Referente: Requerimento nº 756/2022 – Ver. Júnior da Van
Assunto: Manutenção da Piscina do SEI Ipê

Informação Técnica
DGP 247/2021

Destino: DES
Assunto: Solicitação de **DESATIVAÇÃO** da piscina do SISTEMA DE EDUCAÇÃO INTEGRAL - S.E.I "MARIA JOSÉ LOPES"

REQUERIMENTO Nº 756/2022

FOTO 01 – Rachadura na parede lateral

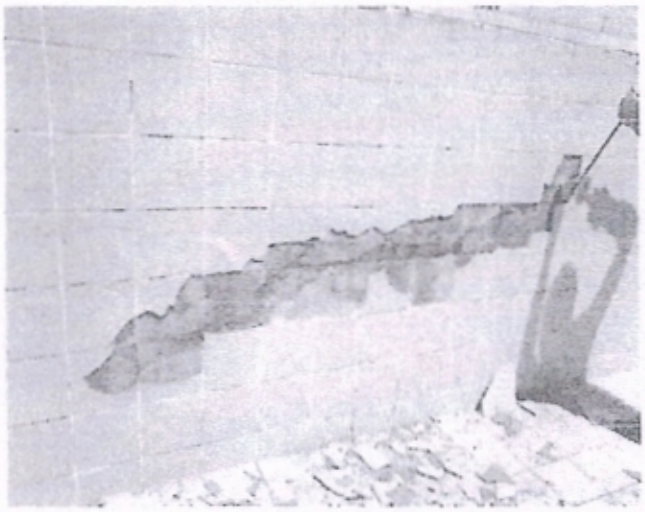
Visto que existem várias rachaduras na parede lateral (onde se encontra a casa de máquinas), também foi constatado recalque diferencial no radier localizado no fundo da piscina, e verificou-se que o mesmo não possui infraestrutura adequada (Brocas e Blocos de Coroamento). Além de ficar evidenciado a inexistência de viga intermediária de travamento de toda estrutura e inexistência de supraestrutura adequada (Pilares com distanciamento apropriado, vigas baldrames e vigas de respaldo)

A utilização da piscina do modo que está, é um **risco** enorme para a população que se encontra a jusante. Devido a grande infiltração no aterro lateral e verificação de evolução das trincas situadas na casa de máquinas.

Como tentativa de aproveitar a área escavada da piscina, sugerimos que seja realizada uma "nova piscina" dentro do buraco escavado. Adentrando 1,50m de cada borda, e realizando todos trabalhos necessários para a correta execução do serviço, tais como: Fragmentação do fundo da piscina existente (Perímetro interno da nova Piscina), Remoção de Entulhos, Compactação do Fundo, Execução de Radier com Malha Dupla, Brocas, Blocos de Travamento, Vigas Baldrames, Vigas Intermediárias, Vigas de Respaldo, Pilares, Revestimentos (Chapisco, Emboço e Reboco), Impermeabilização e Rejunte dos novos Azulejos que serão instalados.
